Radschnellverbindung Mitte – Tegel – Spandau

Informations- und Dialogveranstaltung 18.06.2020

Dokumentation

Karte 1: Bereiche im Trassenkorridor

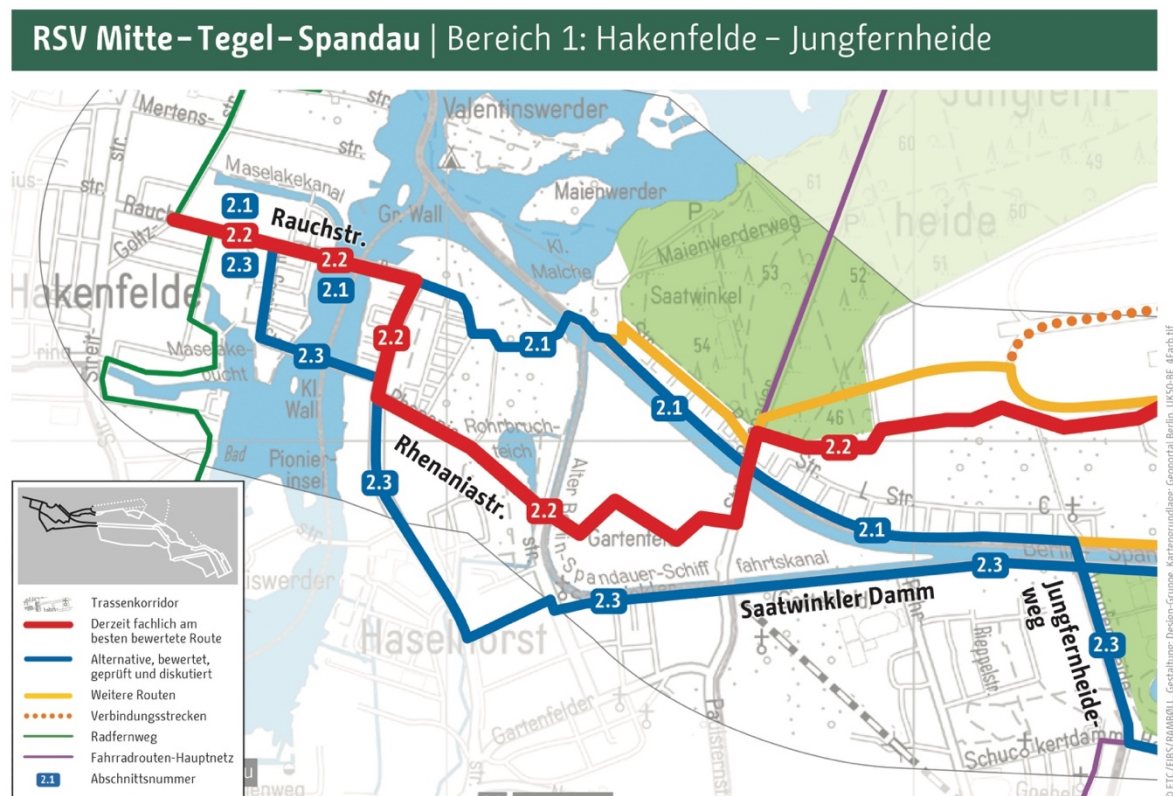
- **Frage: Warum der Schlenker über die Rhenaniastraße?**

- **Frage: Wurden die neu zu bauenden Straßen im Bereich der Garteninsel bei der Planung berücksichtigt?**

Antwort Ferber: Wir haben die Restriktion mit den Rohrbruchwiesen und Kleingärten und beachten das Vermeidungsgebot. Wenn wir eine Möglichkeit sehen, geschützte Anlagen zu umgehen, machen wir das auch. Da ist die Rhenaniastraße die nächste Option.

Antwort Ferber: Ja, daraus ergibt sich die Führung im Zickzack. Wir versuchen bei den laufenden Planungen für das Neubaugebiet eine breitere Wegeführung mit einzubringen.

Karte 3: Bereich 2 im Trassenkorridor

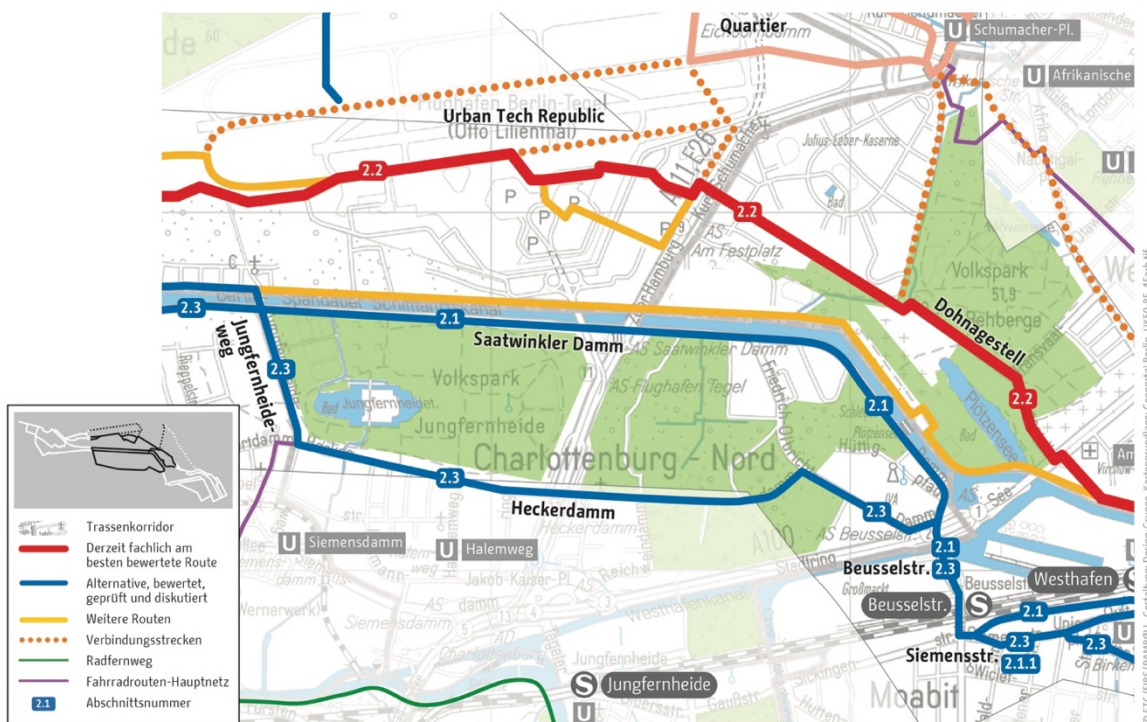
▪ **Frage: Wird die Anbindung S-Bahnverbindung Hakenfelde berücksichtigt?**

▪ **Frage: Der vollkommene Neubau eines ganzen Viertels kann den Bau des Radschnellwegs sehr aufhalten, weil v.a. Tegel noch gar nicht zu ist. Muss das Viertel fertig sein, bevor der Weg gebaut werden darf? Wie wird damit umgegangen?**

▪ **Frage: Wie wird mit den Transitradlern umgegangen?**

▪ **Frage: Wird auch die Tram berücksichtigt?**

Antwort Ferber: Die Verknüpfung mit dem ÖPNV ist ein sehr wichtiges Kriterium, weshalb bereits Abstimmungen mit der Deutschen Bahn (DB) und dem Verkehrsverbund Berlin-Brandenburg (VBB) geführt wurden. Sobald die Planungen vorliegen, werden diese einbezogen.

Antwort Perner: Stadtplanung und Verkehrsplanung müssen zusammen geplant und umgesetzt werden, damit die Bewohner*innen von vornherein von dem Angebot profitieren. Das Fahrrad wird hier künftig das schnellste Verkehrsmittel zum Hauptbahnhof sein.

Antwort Ferber: Wir wollen mehr Menschen auf die Strecke bringen, das geht auf dem vorhandenen Fernradweg Berlin – Kopenhagen nicht. Der Ausbau der Route 2.2. entlastet den Fernradweg.

Antwort Perner: Es sind in mehreren Fällen Straßenbahnplanungen betroffen, die auch berücksichtigt werden. Radverkehr und Straßenbahn sollen konfliktfrei nebeneinander funktionieren können.

Karte 4: Bereich 3 im Trassenkorridor

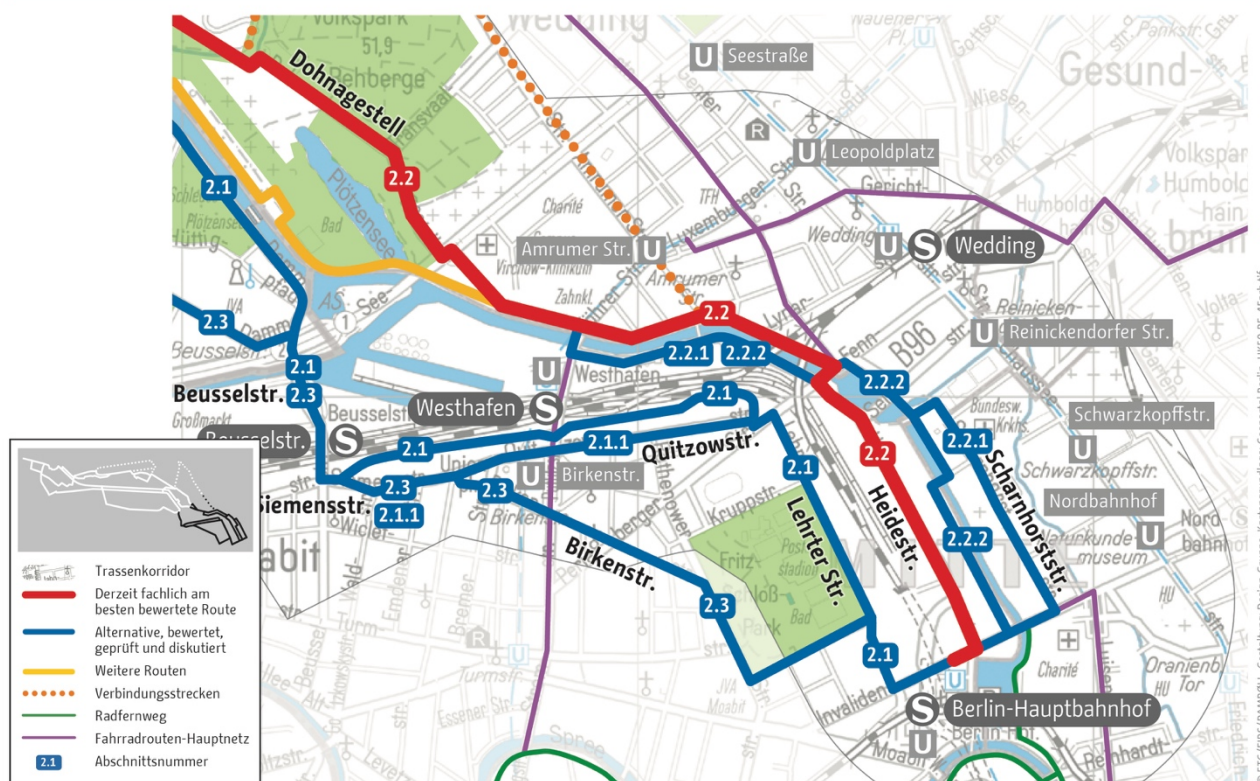
- **Frage: Wie soll der Straßen-Querschnitt in der Heidestraße gestaltet werden (momentan Autobahncharakter)?**

- **Frage: Ist eine Routenführung zwischen Europacity und Bahntrasse möglich, parallel zur Einfahrt zum Hauptbahnhof?**

- **Frage: Beusselstraße und Westhafen ist auch sehr stark durch LKW-Verkehr geprägt. Dadurch wird es stärkere Konflikte geben. Wie ist denn perspektivisch die Möglichkeit darauf zu reagieren?**

- **Frage: Werden die Ampelschaltungen beim Stadtring und Heidestraße sehr weit verändert?**

- **Frage: Schade, dass Moabit nicht angeschlossen wird. Warum sind hier Einwohnerzahlen nicht wichtig?**

Antwort Ferber: Hier muss noch eine Lösung gefunden werden, bei der auch das Potenzial für die Straßenbahn mitbedacht werden muss. Die Strecke ist nicht einfach.

Antwort Ferber: Die Anregung nimmt das Planungsteam mit. Es ist aber sicher auch nicht einfach auf der DB-Fläche zu planen. Hier werden aktuell auch Grünanlagen geplant.

Antwort Ferber: Die Beusselstraße ist relativ breit, es sind aber auch Grünbereiche vorhanden. Auch wenn diese Strecke nicht als Radschnellverbindung ausgebaut wird, müsste hier etwas für den Radverkehr getan werden.

Antwort Ferber: Das Planungsteam bevorzugt mit der fachlichen Empfehlung die Querung über die Sylter Straße, an der es bereits jetzt deutlich bessere Freigabezeiten für den Radverkehr gibt.

Antwort Perner: Es wird hier der Korridor betrachtet. Dort liegt das größere Potenzial in der Route 2.2. Es gibt aber darüber hinaus Maßnahmen, die an anderer Stelle für den Radverkehr wichtig sind. Die sind aber hier in den Machbarkeitsuntersuchungen nicht betrachtet worden.
